RELATÓRIO DE CONSULTA PÚBLICA

Avaliação de Impacte Ambiental n.º 3751

Central Solar Fotovoltaica de Vale Sobreirinho

Data: Março de 2025

Figura 2 - Assinalado com uma seta vermelha está um exemplo de uma área de instalação de painéis que claramente é uma extensão sobre REN que poderia ser reduzida/alterada.

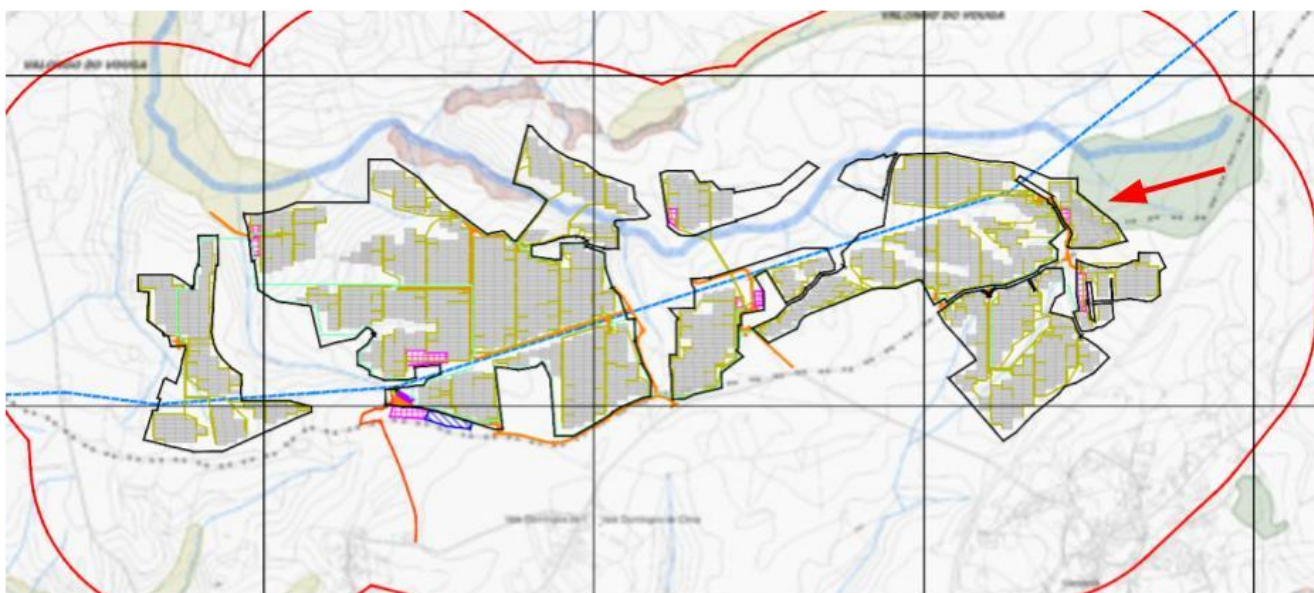
Relativamente ao projeto e respetiva área de implantação, gostaríamos de obter esclarecimentos sobre quais as razões que levaram o proponente a necessitar de instalar painéis fotovoltaicos sobre área da REN, especificamente sobre cabeceiras de linha de água, que, de acordo com o relatório, ocorrem numa área reduzida relativamente à área total do projeto (1,4 ha ou 1,0% da área de implantação do projeto).

Tendo em conta a natureza modular deste projeto, não compreendemos porque é que o projeto não foi simplesmente desenhado dentro dos limites de área fora de REN. Compreendemos a necessidade de realizar alterações do uso do solo para produção de energia renovável, mas não compreendemos porque é que não é evitada uma má prática e um mau precedente (ocupação de REN), quando estamos a falar de uma área de dimensões reduzidas que, naturalmente, teria também impactos reduzidos na produção de energia.

Relembramos, tal como o proponente fez para as áreas de elevado risco de erosão hídrica do solo (REN), que, de acordo com o Anexo I do Decreto-lei nº 124/2019, de 28 de agosto (RJREN), também existem para a categoria de REN de áreas estratégicas de infiltração e de proteção e recarga de aquíferos um conjunto de funções que não deverão ser colocados em causa pelo projeto, incluindo “Assegurar condições naturais de receção e máxima infiltração das águas pluviais nas cabeceiras das bacias hidrográficas e contribuir para a redução do escoamento e da erosão superficial”. Pelas informações disponibilizadas, que, mais uma vez referindo, estão incompletas, acreditamos que estamos perante um uso que irá contribuir para aumentar a erosão superficial e consequentemente poderá ter impactes nas condições naturais nas cabeceiras das bacias hidrográficas.
